**Versioni diverse del rullo tendicinghia dei kit per cinghie dentate CT1139K2, CT1139K3PRO, CT1139WP2, CT1139WP6, CT1139WP8PRO, utilizzati in vari motori 1.2-2.0L TDI Common Rail EA189 di Audi/Seat/Skoda/VW**

**Fig. 1** Versione Litens/INA

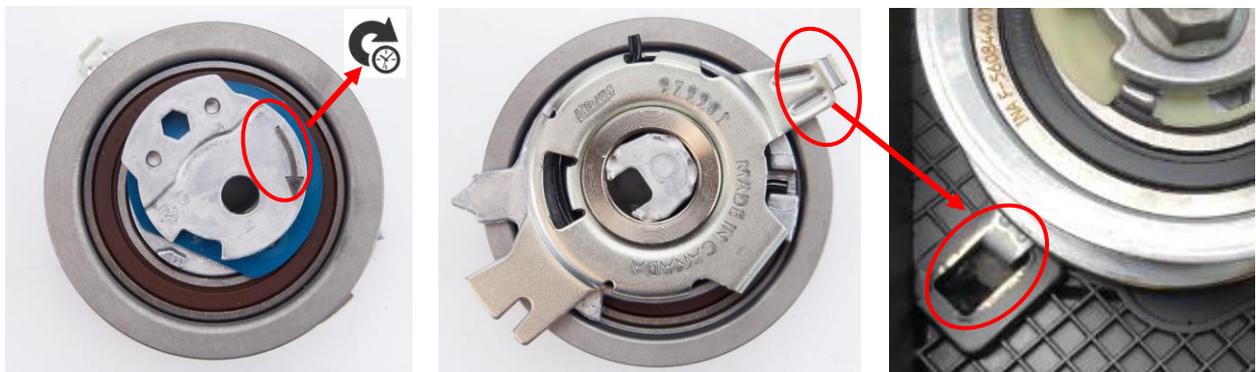
Il rullo tendicinghia V56349 in dotazione è visivamente diverso dal rullo installato sul veicolo. Apparentemente, non può essere messo in tensione come descritto nelle istruzioni di installazione.

Il produttore del veicolo installa due versioni diverse di rulli tendicinghia. Anche il kit Continental può contenere l'una o l'altra variante. Fig. 1 o Fig. 2

Entrambe le versioni del rullo tendicinghia possono essere utilizzate in modo intercambiabile nei motori specificati dal produttore del veicolo. È necessario seguire le istruzioni di montaggio del produttore del veicolo, perché il tipo di montaggio e la direzione di tensionamento sono diversi. La versione Gates viene tensionata in senso antiorario, le versioni Litens/INA in senso orario. La direzione di tensionamento di entrambi i rulli è indicata chiaramente (freccia all'esterno della piastra di tensionamento).
